**LABORATORIO NACIONAL
DE MATERIALES Y MODELOS ESTRUCTURALES**

Proyecto: LM-PI-AT-062-14

EVALUACION DE LA CALIDAD DE LOS MATERIALES Y PROCESOS CONSTRUCTIVOS

***PROYECTO: Diseño y Construcción de 18 Puentes en la Ruta
Nacional No. 1, Carretera Interamericana Norte, Sección: Cañas-
Liberia”, Licitación LPI No.2011LI-000026-0DE00***

Figura 10. Detalle del plano para los ductos de drenaje en el puente sobre el Río Tenorio.

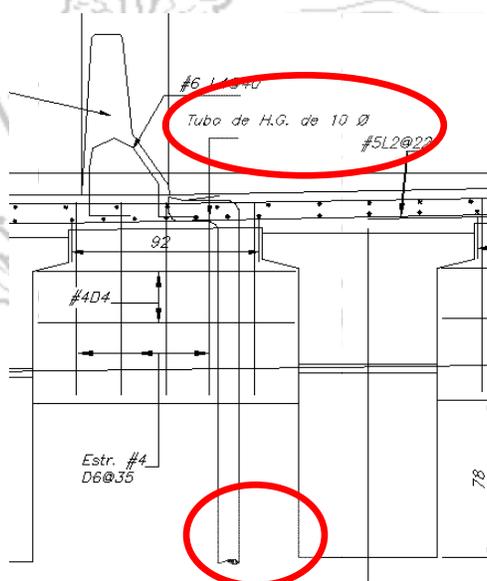
Al revisar los planos para determinar que normativa se utilizó en el diseño del puente, ya que el cartel permite utilizar tanto la normativa AASHTO LRFD vigente a la entrega del cartel como las especificaciones estándar de AASHTO 2002, en la lámina de notas generales para el puente sobre el Río Potrero se logra determinar que la normativa a ser aplicada es la norma AASHTO LRFD la cual exige que los ductos de drenaje lleguen 100mm por debajo del nivel de la viga principal.

Como siguiente paso se revisó en el plano la sección transversal del puente y analizar el detalle con el fin de determinar si el diseño indica el nivel de diseño al cual debe ser extendido el drenaje. Este detalle se muestra en la siguiente figura:

Se evidencia que el diseñador toma en cuenta la extensión del tubo, el cual debe de continuar al menos, hasta superar la cota inferior de la viga principal como se muestra en la figura. Por tanto, la deficiencia en la obra se suscitó durante el proceso de construcción en donde se determina que la inspección pasó por alto la corrección de este detalle. Durante una gira realizada el 29 de enero de 2015 se observó que no se había corregido la extensión de los ductos a pesar de lo indicado por la supervisora.

Es criterio de esta Auditoría Técnica que es necesario corregir la longitud de los ductos ya que la ausencia de la longitud requerida expone a los elementos estructurales a aguas de escorrentía de forma innecesaria lo que a la postre puede afectar la durabilidad del puente.

Figura 16. Detalle propuesto por el diseñador para el puente sobre el Río Tenorio.

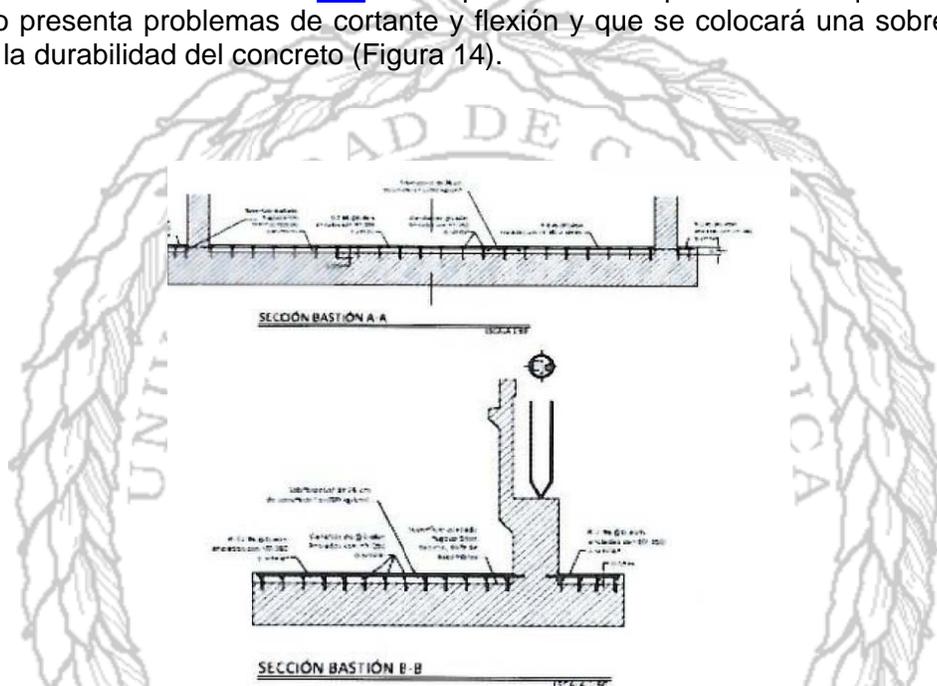
En oficio UE-947-2014 la Unidad Ejecutora del Proyecto responde que, en efecto estos resultados fueron menores a los especificados por lo que se procedió a extraer núcleos los cuales tampoco cumplían con lo requerido. Al ser un contrato de diseño y construcción se le solicitó al contratista que presentara la solución a la situación presentada en el proyecto. El contratista mediante oficio PI-CL-035-03-14 presenta la respuesta en la que aclara que el bastión no presenta problemas de cortante y flexión y que se colocará una sobre losa para mantener la durabilidad del concreto (Figura 14).

Es criterio de este equipo auditor que debido a que el diseñador de la obra indica que no hay deficiencias estructurales en el bastión, el tipo de intervención que se realiza a la estructura no es la más adecuada ya que la sobrelosa lo que genera es mayor capacidad estructural al elemento y no aumenta la durabilidad de todo el bastión, si no únicamente de la placa de fundación. Si se está utilizando la sobrelosa como un medio para darle mayor protección a la sección y así aumentar su durabilidad, ésta debería colocarse en todas las secciones que presentan deficiencias en la resistencia no sólo en las placas.

Al omitir el recrecido en la sección del muro, cabezal y aletones del bastión 2 se ignora que, bajo el criterio del mismo diseñador, se debe de proteger estos elementos debido a la pérdida de durabilidad en el concreto por lo que contraviene las buenas prácticas de la ingeniería. Una vez detectados los defectos constructivos, el contratista presenta un producto y un procedimiento de reparación, que a criterio de esta Auditoría Técnica, es

Gráfico 1. Valores de resistencia a la compresión para las muestras de concreto ensayadas por el CACISA para concreto con resistencia a la compresión a los 28 días de 280 kg/cm²

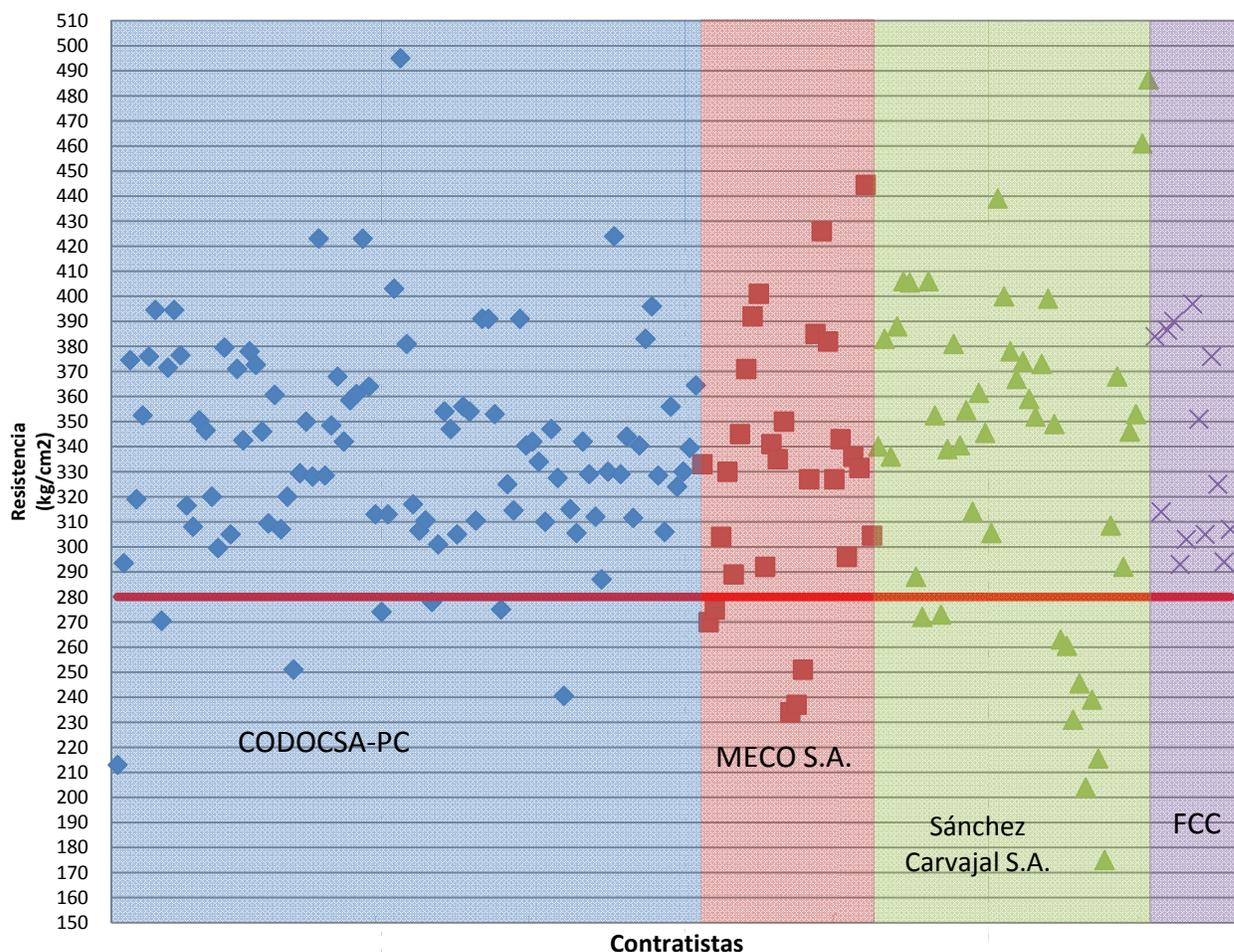
Tal y como se puede observar en la Tabla 4 en los resultados analizados para este concreto, el parámetro de resistencia a la compresión de la mezcla del material se encuentra dentro de los límites especificados en el CR-2010 y en las notas generales de los planos aportados a esta auditoría. Lo anterior de conformidad con los resultados obtenidos por dicho laboratorio y en razón de que el porcentaje de trabajo fuera de los rangos establecidos, debido a la variabilidad del proyecto y calculado con las herramientas estadísticas de la sección 107.05 del CR-2010, es menor al establecido en esta sección como aceptable (Tabla 107-2) para cada contratista. En el Gráfico 1 se puede apreciar los valores individuales cada resultado obtenido por el laboratorio de CACISA

Gráfico 2. Valores de temperatura de colocación para las muestras de concreto ensayadas por el CACISA.

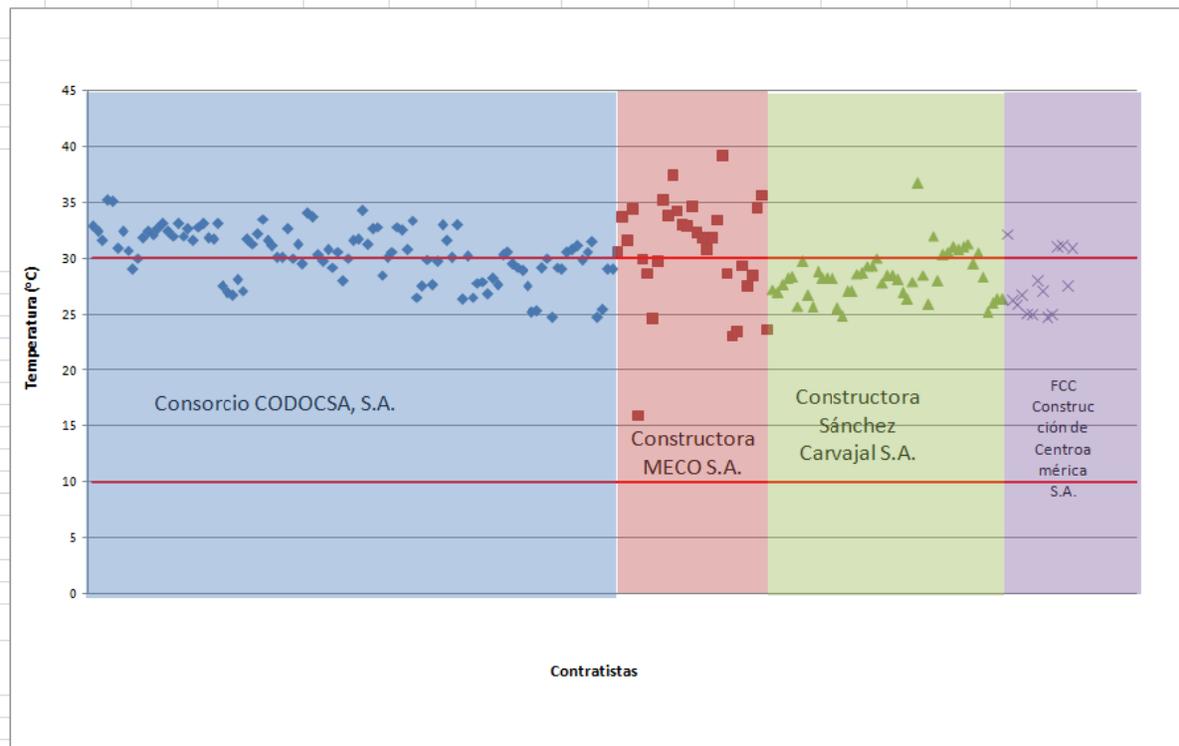
En el Gráfico 2 se puede observar los valores de temperatura de colocación de la mezcla de concreto. Debido a que los datos son colocados de manera cronológica en el gráfico se puede notar una tendencia de los datos de temperatura a entrar dentro de los límites exigidos en la especificación a lo largo de la vida del proyecto, como se comunicó mediante el oficio UE-947-2014 aunque aún gran parte siguen estando por encima de los 30 grados. Así como se mencionó en el oficio LM-AT-030-2014 del 14 de marzo del 2014 es importante señalar que según ACI 305R-91 las altas temperaturas del concreto pueden aumentar el riesgo al agrietamiento plástico por lo que es importante mantener este parámetro dentro de los valores permitidos por el CR-2010.

Gráfico 3. Valores de resistencia a la compresión para las muestras de concreto ensayadas por CACISA para concreto con resistencia a la compresión a los 28 días de 245 kg/cm²

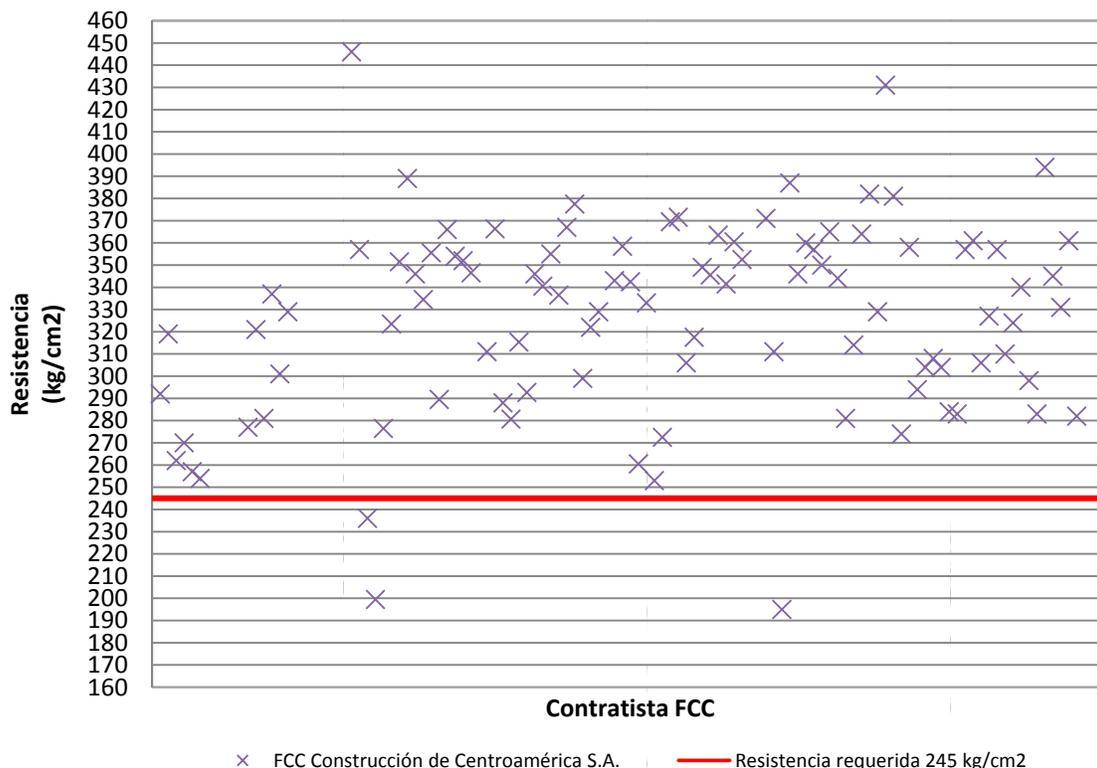
Como se denota en la tabla para los parámetros de temperatura de colocación de la mezcla y resistencia la compresión ambos están dentro de los límites permitidos. En el Gráfico 3 se muestra el valor de cada una de las muestras para la resistencia a la compresión.

Gráfico 4. Valores de temperatura de colocación para las muestras de concreto ensayadas por CACISA para concreto con resistencia a la compresión a los 28 días de 245 kg/cm²

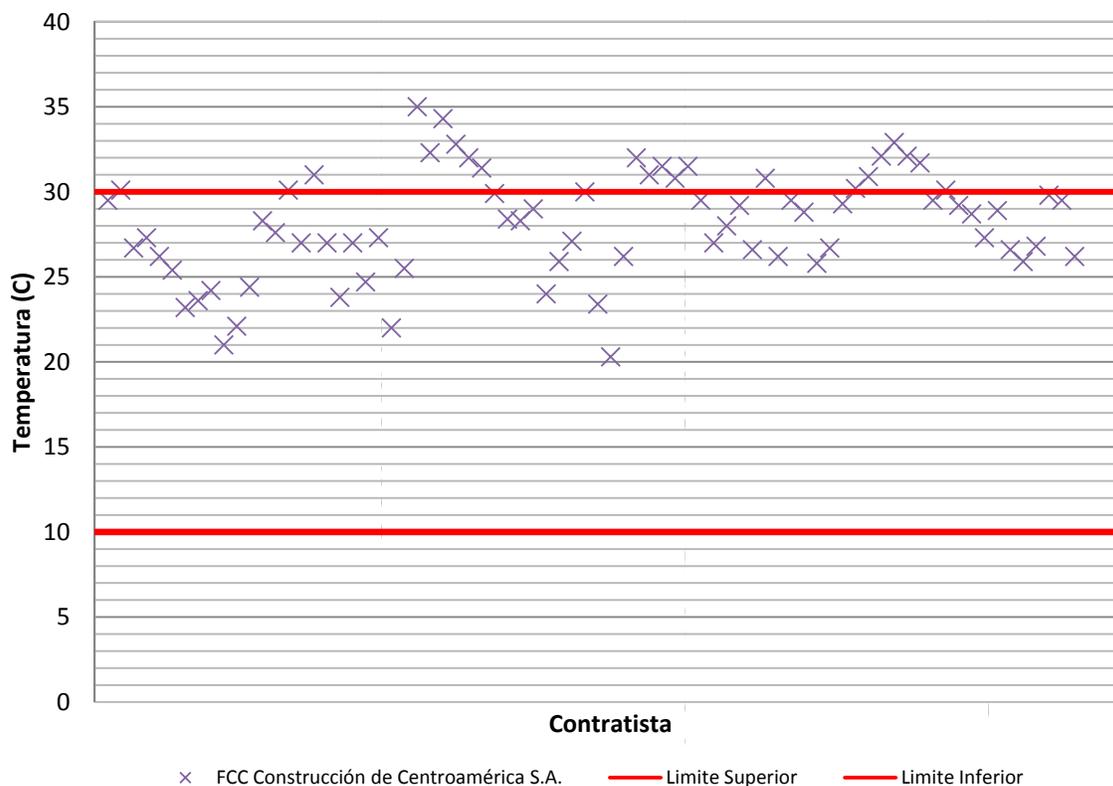
En el Gráfico 4 se muestra que para el caso de la temperatura de colocación de la mezcla de concreto hay mayor cantidad de valores fuera de los límites de la especificación como se puede deducir del análisis estadístico mostrado anteriormente; sin embargo se ve que esta situación ha venido disminuyendo conforme avanza el proyecto.

Gráfico 8. Valores de temperatura de colocación para las muestras de concreto ensayadas por CACISA para concreto con resistencia a la compresión a los 28 días de 225 kg/cm²

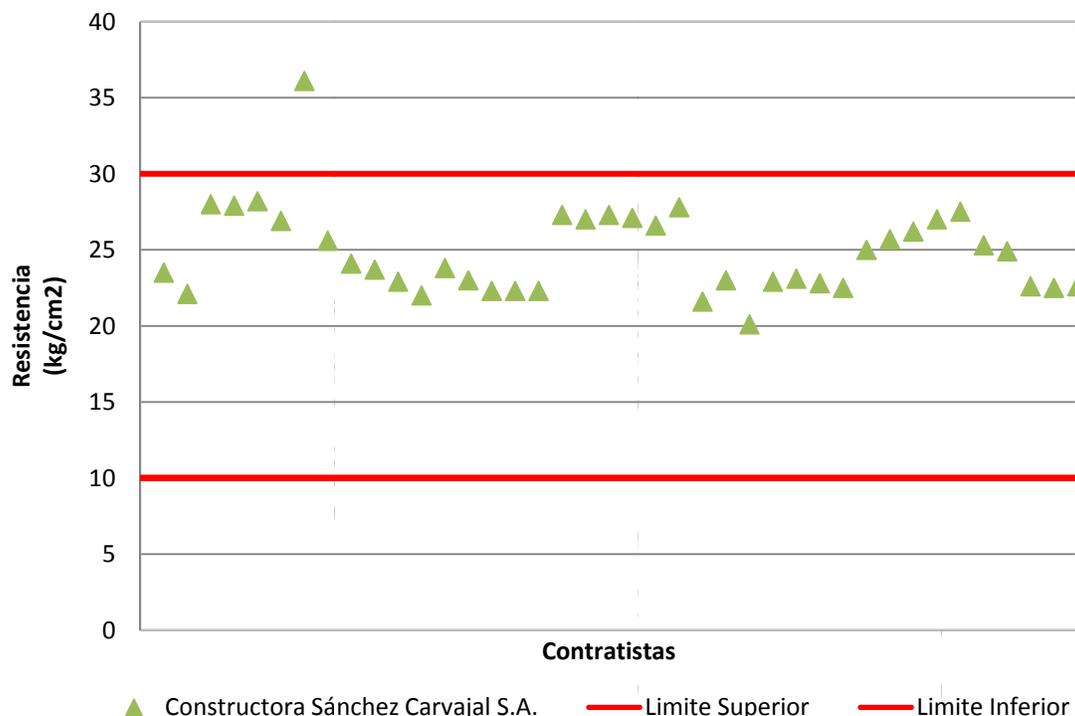
En el Gráfico 8 se muestran los valores individuales de temperatura de colocación. Se observa que para este concreto, la temperatura la han mantenido con un estricto control en este apartado, al igual que se mantuvo con el concreto 280 kg/cm² para este mismo contratista durante toda la ejecución del proyecto.
